# ①改善箇所説明図

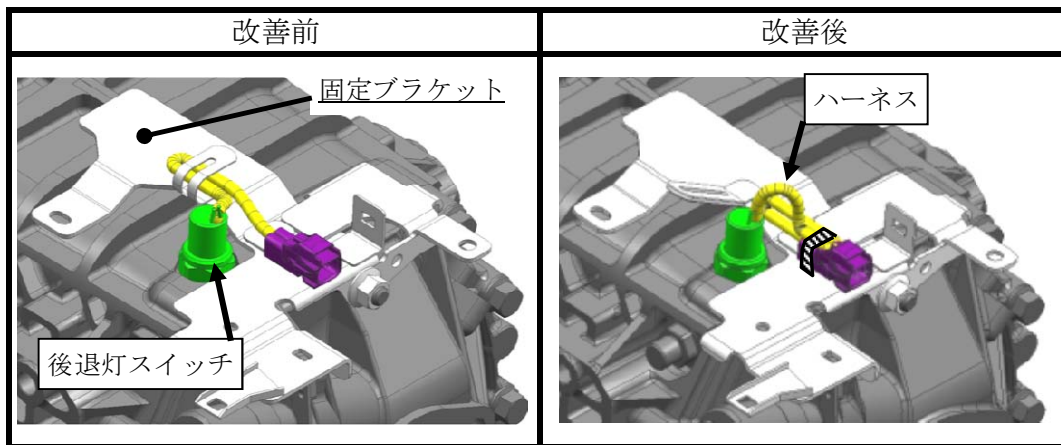
小型トラックの手動変速機において、変速機がバックギヤに入っていることを検知する後退灯スイッチのハーネスの配索が不適切なため、ハーネスの固定ブラケットの振動によりハーネスが折れ曲がり、被覆が損傷することがある。そのため、そのままの状態で使用を続けると、ハーネスが断線し、バックギヤに入っているにもかかわらず、後退灯が点灯しなくなるおそれがある。

**改善の内容：**  
 全車両、後退灯スイッチのハーネスを点検し、損傷している場合は後退灯スイッチを新品に交換するとともに、配索を変更する。また、ハーネスが損傷していなかったものは、配索を変更する。

識別：後退灯スイッチ近傍のフレームに識別ペイント（白色）を塗布する。
